# Entwicklung Badi Muri

Schlussbericht zum Studienauftrag  
05.06.2024

### **Begründung des Beurteilungsgremiums zur Weiterbearbeitung**

#### 4.4 Projekt CAPRI

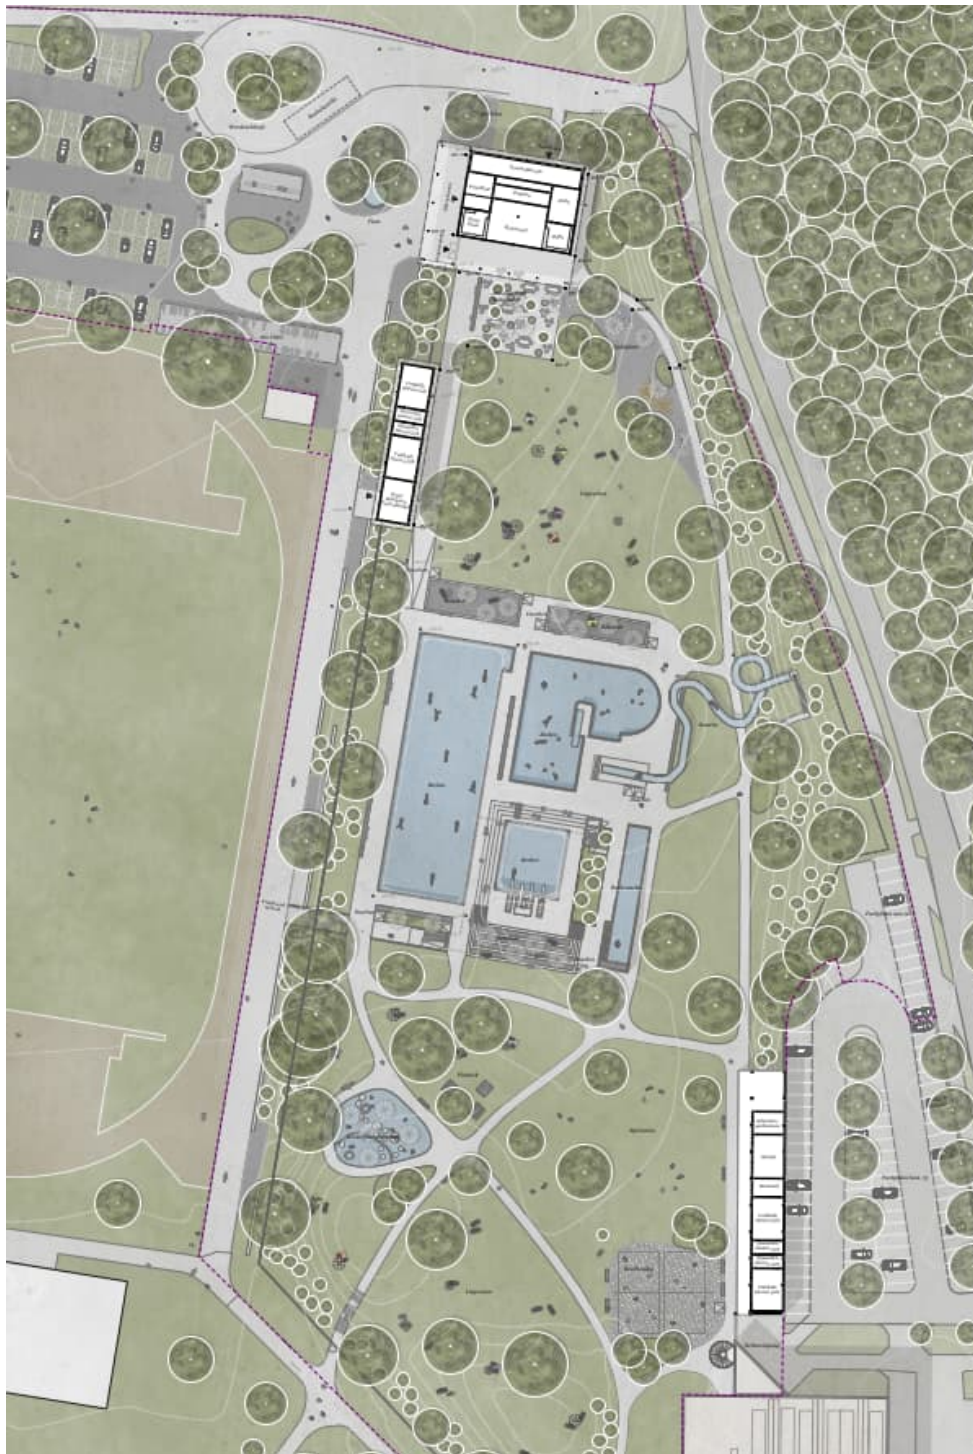
Das Beurteilungsgremium würdigt den Ansatz als architektonisch und ortsbaulich überzeugendes Projekt. Die Stärken des Projektes liegen insbesondere in der mit dem Kopfgebäude geschaffenen markanten Auftaktsituation in das Gesamtareal Bachmatten.

In Bezug auf die betrieblichen Anforderungen und die Freiraumgestaltung bestehen jedoch Mängel. Die Badi überzeugt bereits heute durch attraktive Freiflächen. Die Freiraumplanung stellt mit Blick auf die bestehenden Qualitäten eine unnötige Überformung des heutigen Landschaftsraumes dar. Die Idee der Trennung von Restaurant (OG) und Kiosk / Snacks (im EG) wird als grundsätzlich interessant beurteilt, wirft jedoch in Bezug auf den Betrieb Fragen auf. Die Lage und Erschliessung des Kiosks wird an Tagen mit hohem Besucheraufkommen zudem als ungünstig eingeschätzt. Darüber hinaus bestehen diverse kleinere Abweichungen vom Raumprogramm, die in der Summe zu relevanten betrieblichen Mängeln führen.

Insgesamt zeigt der Projektvorschlag ein sehr hohes Weiterentwicklungspotenzial. Gestützt auf die definierten Beurteilungskriterien und in Kenntnis der Vorprüfung vermag das Projekt jedoch insbesondere aus betrieblicher und landschaftsarchitektonischer Sicht nicht vollumfänglich zu überzeugen. Das Beurteilungsgremium empfiehlt den Ansatz im Rahmen der Bereinigungsstufe weiterzuverfolgen und die genannten Mängel zu adressieren.

## 4.5 Projekt BADIPARK

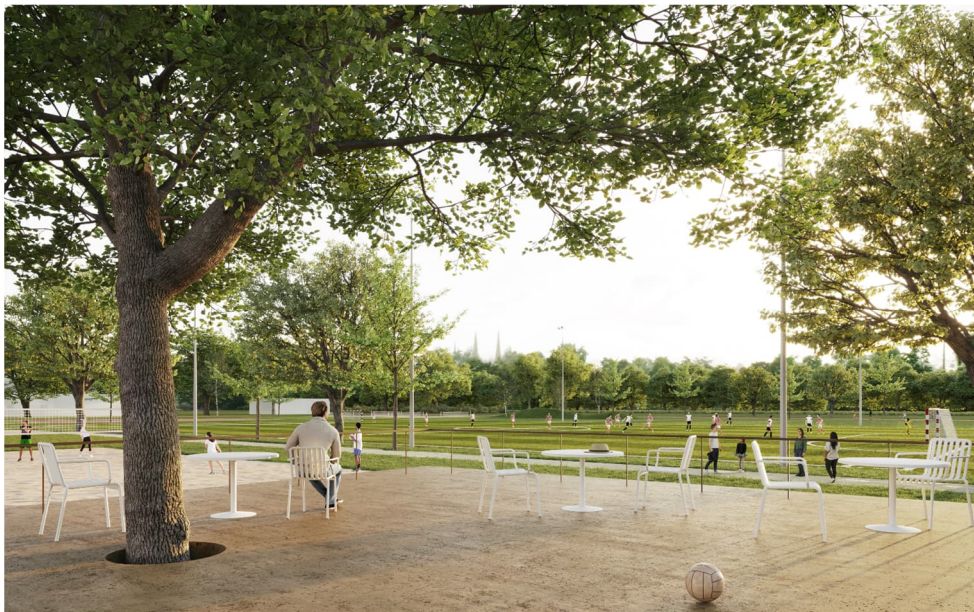
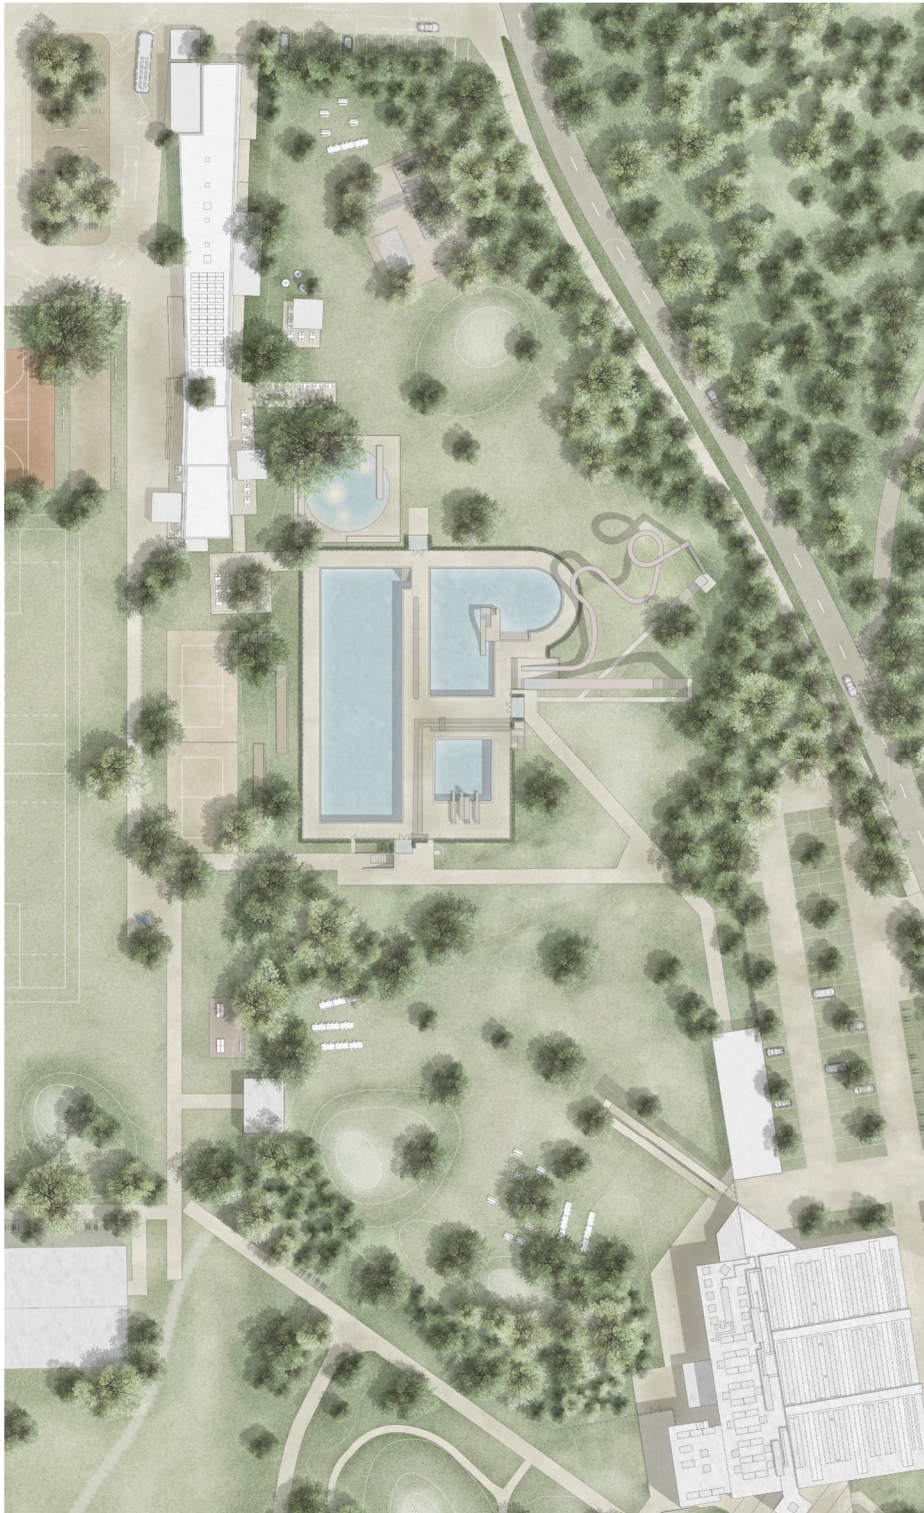
Die Projektverfassenden bleiben dem bereits in der Zwischenbesprechung vorgestellten Ansatz mehrerer Baukörper treu und entkoppeln die Garderobenfunktionen vom Hauptgebäude und bringen sie analog zum bestehenden Garderobentrakt in einem länglichen schlichten, an der Zukunftsachse angeordneten Baukörper unter. Durch die Anordnung der Nutzungen auf verschiedene Baukörper entsteht eine aus betrieblicher Sicht ungünstige Anordnung.

In der nach organisatorischen und energetischen Kriterien zwar nachvollziehbaren Aufteilung liegt jedoch auch die Problematik dieses Projektvorschlags. Die Verfassenden schlagen eine je 50-prozentige Aufteilung der Garderobenräumlichkeiten auf den bestehenden und neuen Gebäudetrakt vor.

Würde die vom Betreiber präferierte Aufteilung 25% auf den bestehenden Trakt und 75% auf die neuen Garderobenräumlichkeiten realisiert, würde eine Verlängerung des vorgeschlagenen neuen Garderobengebäudes unumgänglich, was im Widerspruch zu der von den Verfassenden

propagierten grosszügigen Öffnung des Eingangsbereiches des BADI-PARKs zum gesamten Areal steht.

### 5.3 Projekt TULIPA

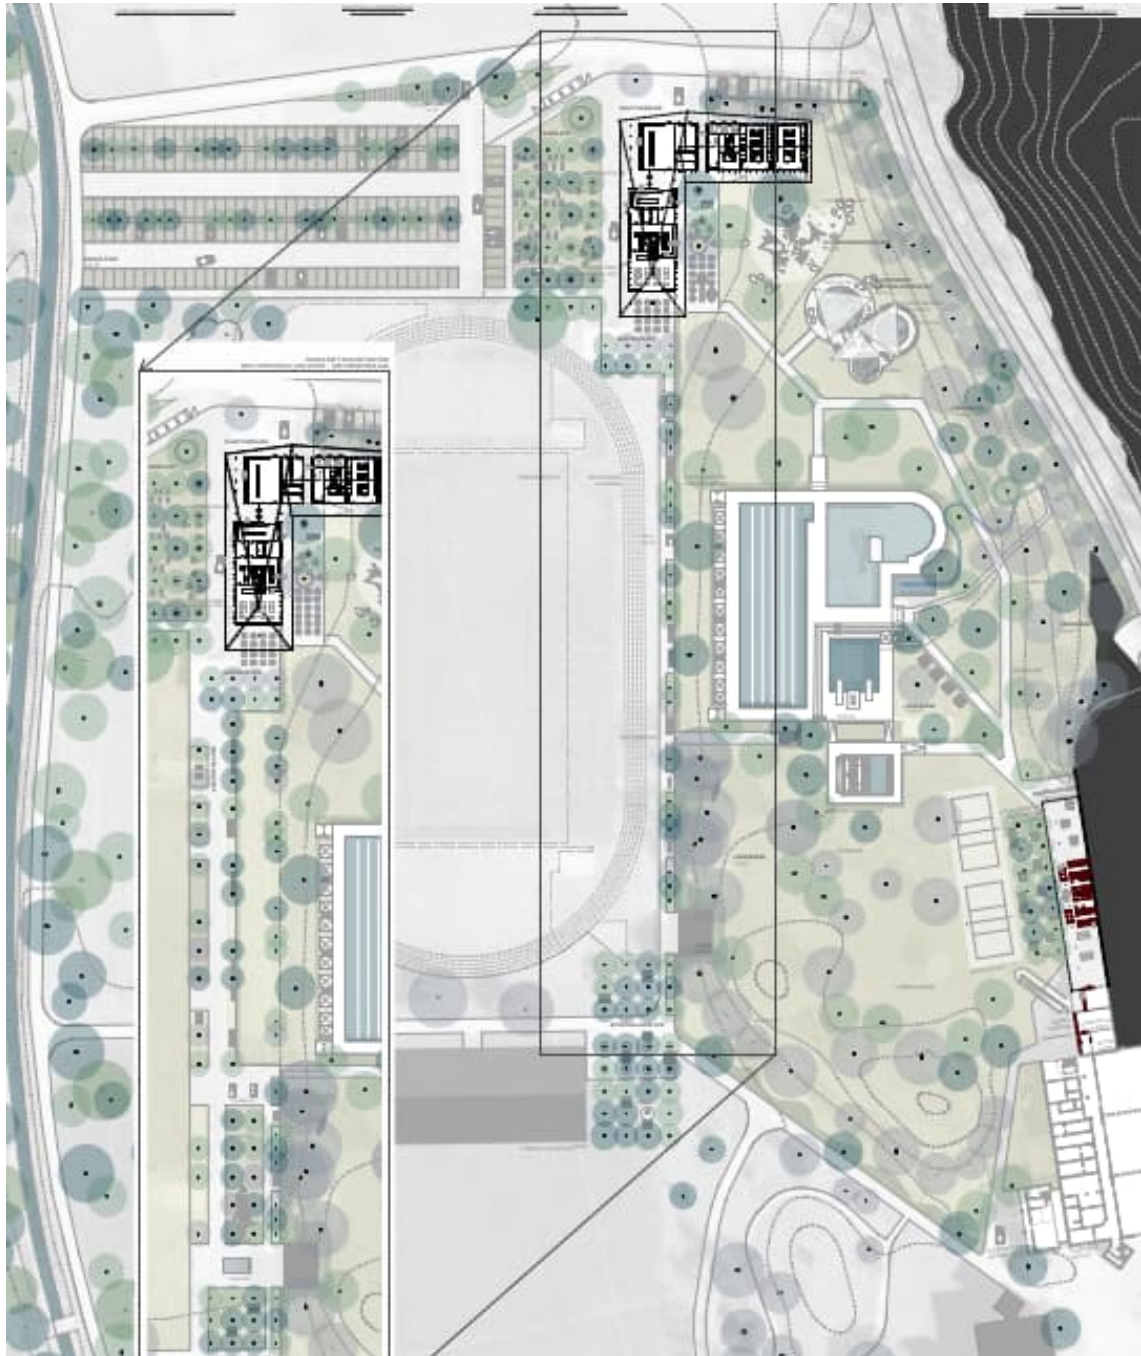
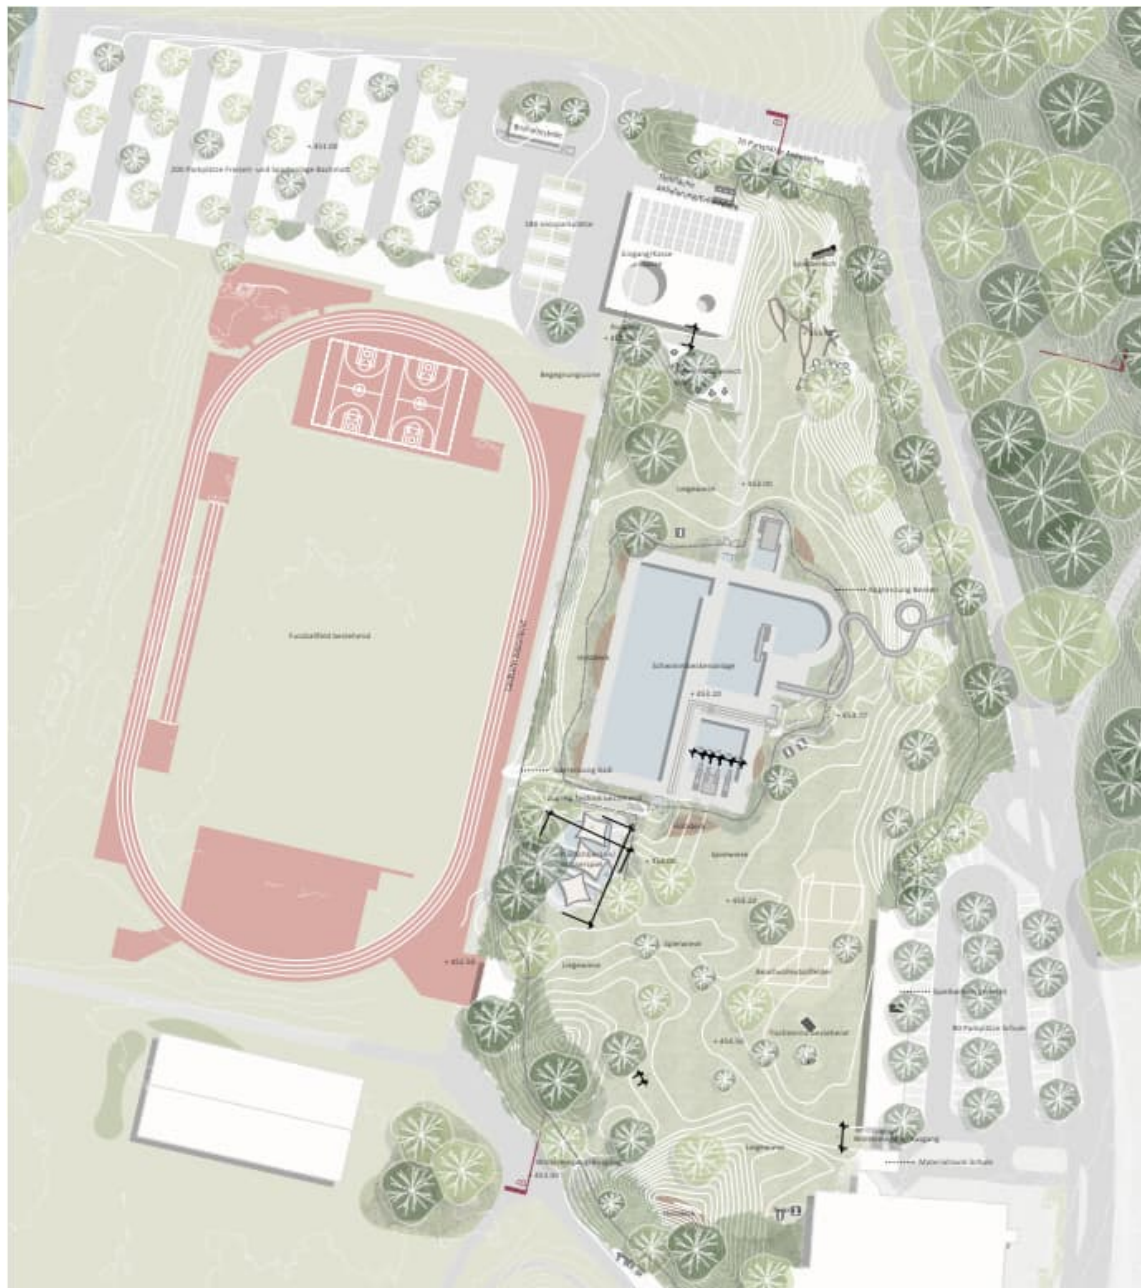
Die Lage des Badi-Gebäudes, ausgerichtet auf die später zu realisierende Zukunftssachse, erzeugt im bestehenden Zustand der Sportanlage unklare Zuordnungen der Raumzonen. Die geplante Setzung des winkelförmigen Gebäudes verlangt nach einer spezifischen Ausbildung des östlichen Gebäudeflügels für die ansteigende Topografie. Eine leichte Verschiebung des Badi-Gebäudes Richtung Osten könnte Anlass sein zu einer Verbesserung der räumlichen Zuordnungen in Bezug auf die bestehenden Sportanlagen sowie bezüglich der Ausbildung der topografischen Situation des östlichen Gebäudeflügels.

Die Lage des neuen Baukörpers zur Zukunftsachse führt im vorliegenden Projektstand zu einem “Übergangsort” zwischen Achse und nördlichen Baumplatz. In der Einfachheit des Gerüsts erscheint dieser Raum überflüssig, zudem im betrieblichen Ablauf schwierig. Bei der Weiterführung des Projekts sollte die Lage des Baukörpers im Bezug zur Achse nochmals geprüft werden mit dem Ziel die Achse direkt an den nördlichen Baumplatz anzuschließen.

Dem Bedarf an Schatten auf der Liegewiese wird durch eine punktuelle Addition von neuen Einzelbäumen und Gruppen Rechnung getragen. Die sorgfältige Gliederung der Badi-Aussenanlage in eine lebhaftere, eine dynamische und eine ruhige Zone vermag zu überzeugen. Die Durchwegungen sind funktional und nachvollziehbar angelegt. Die neue Ausrichtung der Wellenrutsche könnte durch eine weitere 90 Grad-Drehung noch besser überzeugen.
